CANTON DU VALAIS
KANTON WALLIS

Quecksilberbelastung des Grossgrundkanals Sanierungsprojekt nach AltIV für Siedlungsgebiete in Visp und Raron

Nach Prüfung des im Betreff erwähnten Sanierungsprojekts sowie der damit in Verbindung stehenden Dokumente, nimmt die Dienststelle für Umwelt (DUW) hiermit zu folgenden Berichten und Pflichtenheften Stellung:

[A1] Sanierungsprojekt nach AltIV für Siedlungsgebiete, Arcadis Schweiz AG, 15. Dezember 2016

Abb. 1: Vergleich von wiederholten Hg-Messungen gemäss VBBo (10x10 m) an exakt (blaue Kreise) oder ungefähr (rote Dreiecke) derselben Stelle an 15 Standorten. Die Resultate sind auf der log-log Skala dargestellt.

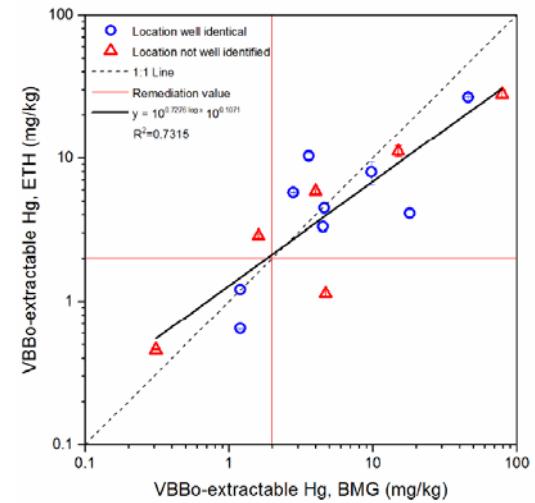
Die Studie der ETH Zürich zeigte, dass die VBBo-Methode (16 Einstiche in einem 10x10 m Quadrat) aufgrund der Heterogenität der Quecksilberbelastung nur bedingt wiederholbare Daten für die obersten 20 cm des Bodens ergibt. Auf einer von vier Flächen (25%), für welche die eine Beprobung eine Belastung von weniger als 2 mg Hg/kg zeigte, ergab die andere Beprobung einen Quecksilbergehalt über 2 mg/kg (Abb. 1). Die Autoren des Berichts halten als Schlussfolgerung fest: „The large spatial heterogeneity of soil contamination with Hg, which does not seem to follow a predictable pattern, poses a major difficulty in assessing soil contamination levels with a high degree of certainty. We recommend that the investigations of soil contamination should be done with the highest possible density of sampling points, and, where possible, geostatistical methods should be applied to support and optimize sampling strategies. Sampling of a 10x10 m² plot is most likely not sufficient to evaluate the contamination level of larger plots with a high degree of certainty.“

Abb. 2: Vergleich von Hg-Messungen (gemäss VBBo) auf unterschiedlichen Flächen derselben Parzelle. Insgesamt wurden 25 Parzellen beprobt. Beide Schichten (0-20 und 20-40cm) sind dargestellt. Die Resultate sind auf der log-log-Skala dargestellt.

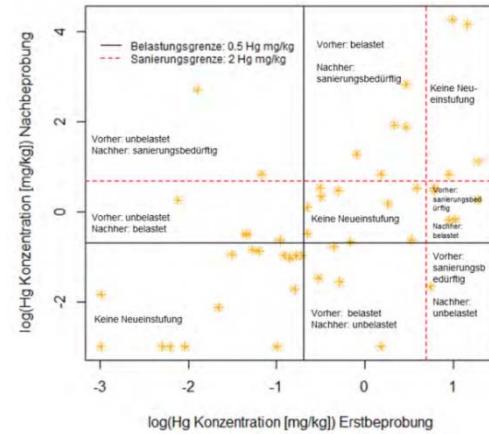
Die Resultate zeigen deutlich, dass aus der Belastung einer beprobteten Teilfläche einer Parzelle nicht auf die Belastung einer anderen Teilfläche derselben Parzelle geschlossen werden kann. Während die erste Beprobung Quecksilbergehalte zwischen 0.05 und 3.6 mg/kg zeigte, wurden in der Nachbeprobung Werte bis zu 72 mg Hg/kg festgestellt. Vier von 21 (19%) Parzellen, welche auf einer Teilfläche mit weniger als 2 mg Hg/kg belastet waren, wiesen auf einer anderen Teilfläche einen Quecksilbergehalt über 2 mg Hg/kg auf (Abb. 2). Die betroffenen Parzellen (eine im Turtig und drei in Visp) mussten entsprechend neu als sanierungsbedürftig eingestuft werden. Zudem musste eine Parzelle in Visp neu als belastet eingestuft werden.

Die Autoren schliessen aus diesen Ergebnissen, dass die bisher ermittelten Quecksilberbelastungen gemäss VBBo nicht für alle Parzellen repräsentativ sind.

Stellungnahme der DUW: Die DUW stimmt mit den Einschätzungen der Autoren überein und betont, dass diesem Umstand während den bevorstehenden Sanierungen Rechnung getragen werden muss. Würden sich die bevorstehenden Sanierungsarbeiten auf den hier untersuchten Flächen lediglich auf die Daten der ersten Beprobung stützen, wären lokal Quecksilberbelastungen von mindestens 17 mg/kg vor Ort belassen worden.

Abb. 3: Abschätzung des Flächenanteils mit Belastungen von mehr als 2 mg Hg/kg auf Flächen, welche aufgrund von Mischproben mit ≤2 mg Hg/kg belastet sind, in Abhängigkeit der beprobeden Fläche.

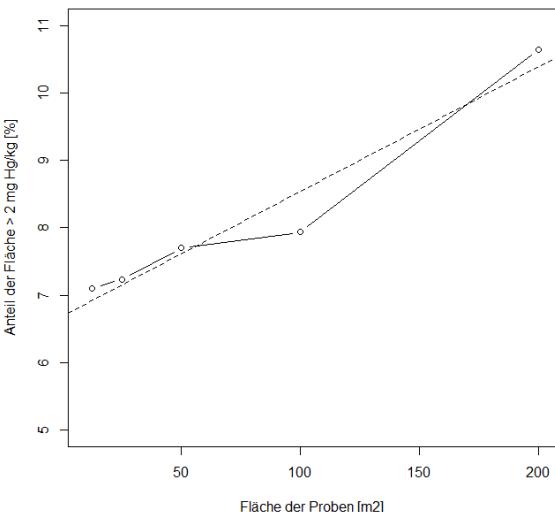
Des Weiteren schätzt die DUW aus den kleinräumigen Daten der Rasterbeprobung (basierend auf sämtlichen hypothetischen 10x10 m Proben auf diesen 6 Parzellen), dass nach einer Sanierung auf 2 mg Hg/kg gemäss 100 m² Mischproben immer noch ca. 8% der nicht sanierten Fläche mit über 2 mg Hg/kg belastet sind (mit Werten bis zu 9.4 mg Hg/kg). Im Vergleich dazu, würden bei einer Sanierung auf 1.5 oder 1 mg Hg/kg nur noch ca. 5%, respektive 2% der nicht sanierten Flächen mit über 2 mg Hg/kg belastet sein. Zudem wären bei einer Sanierung auf 1.5 oder 1 mg Hg/kg auch deutlich geringere Überschreitungen auf nicht sanierten Flächen zu erwarten.

Entsprechend den obengenannten Erwägungen verlangt die DUW, dass das im vorgelegten Pflichtenheft [A2] beschriebene Verfahren wie folgt präzisiert wird: In der zweiten Etappe soll die Anzahl Teilstücke so gewählt werden, dass nur in begründeten Ausnahmefällen (z.B. kleinflächige Aufschüttungen, unterschiedliche Nutzung) Flächen von weniger als 50 m² beprobt werden. Dabei ist es aber auch möglich, dass Flächen mit weniger als 10 m² beprobt werden können (z.B. kleinräumige abgetrennte Beete). Zudem ist in der Zweiten Etappe, auf kaum strukturierten Flächen, die kosteneffizienteste Massnahme (direkt Materialersatz oder weitere Untersuchung) vorzuziehen. Ansonsten kann die zweite Etappe gemäss Pflichtenheft [A2] durchgeführt werden.

Abb. 4: Abschätzung der Fläche mit >2 mg Hg/kg, welche auf einer Parzelle mit 500 m² Boden nach einer Bodensanierung bis auf 2 mg Hg/kg verbleibt, in Abhängigkeit der Grösse der Flächenproben, welche der Sanierung zugrunde liegt. Die Abschätzungen basieren auf den Daten der Rasterbeprobung.

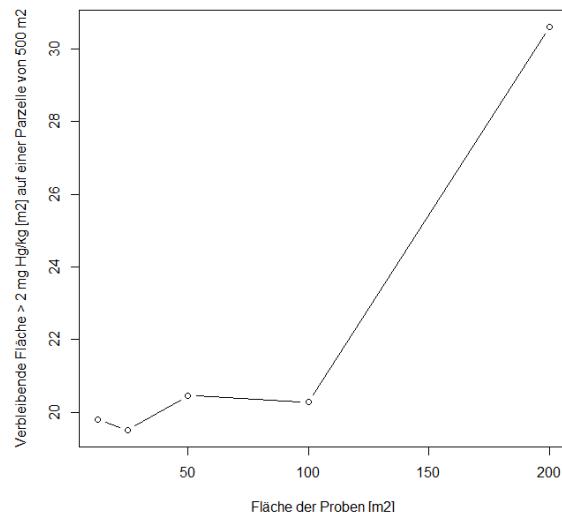
Unter der Annahme, dass die Quecksilberbelastung durch die Rasterbeprobung adäquat repräsentiert wird, würde eine kleinräumigere Beprobung (z.B. 50 m², 25 m² oder 12.5 m²) die Unsicherheit auf Flächen mit Belastungen gemäss Mischproben unter 2 mg Hg/kg nur unwesentlich verringern (Abb. 3). Zudem würden (gemäss diesen Berechnungen) Beprobungen unter 100 m² zu keiner wesentlichen Minimierung des Restrisikos (Anteil der verbleibenden Fläche mit einer Belastung über 2 mg Hg/kg nach einer Sanierung) führen (Abb. 4).
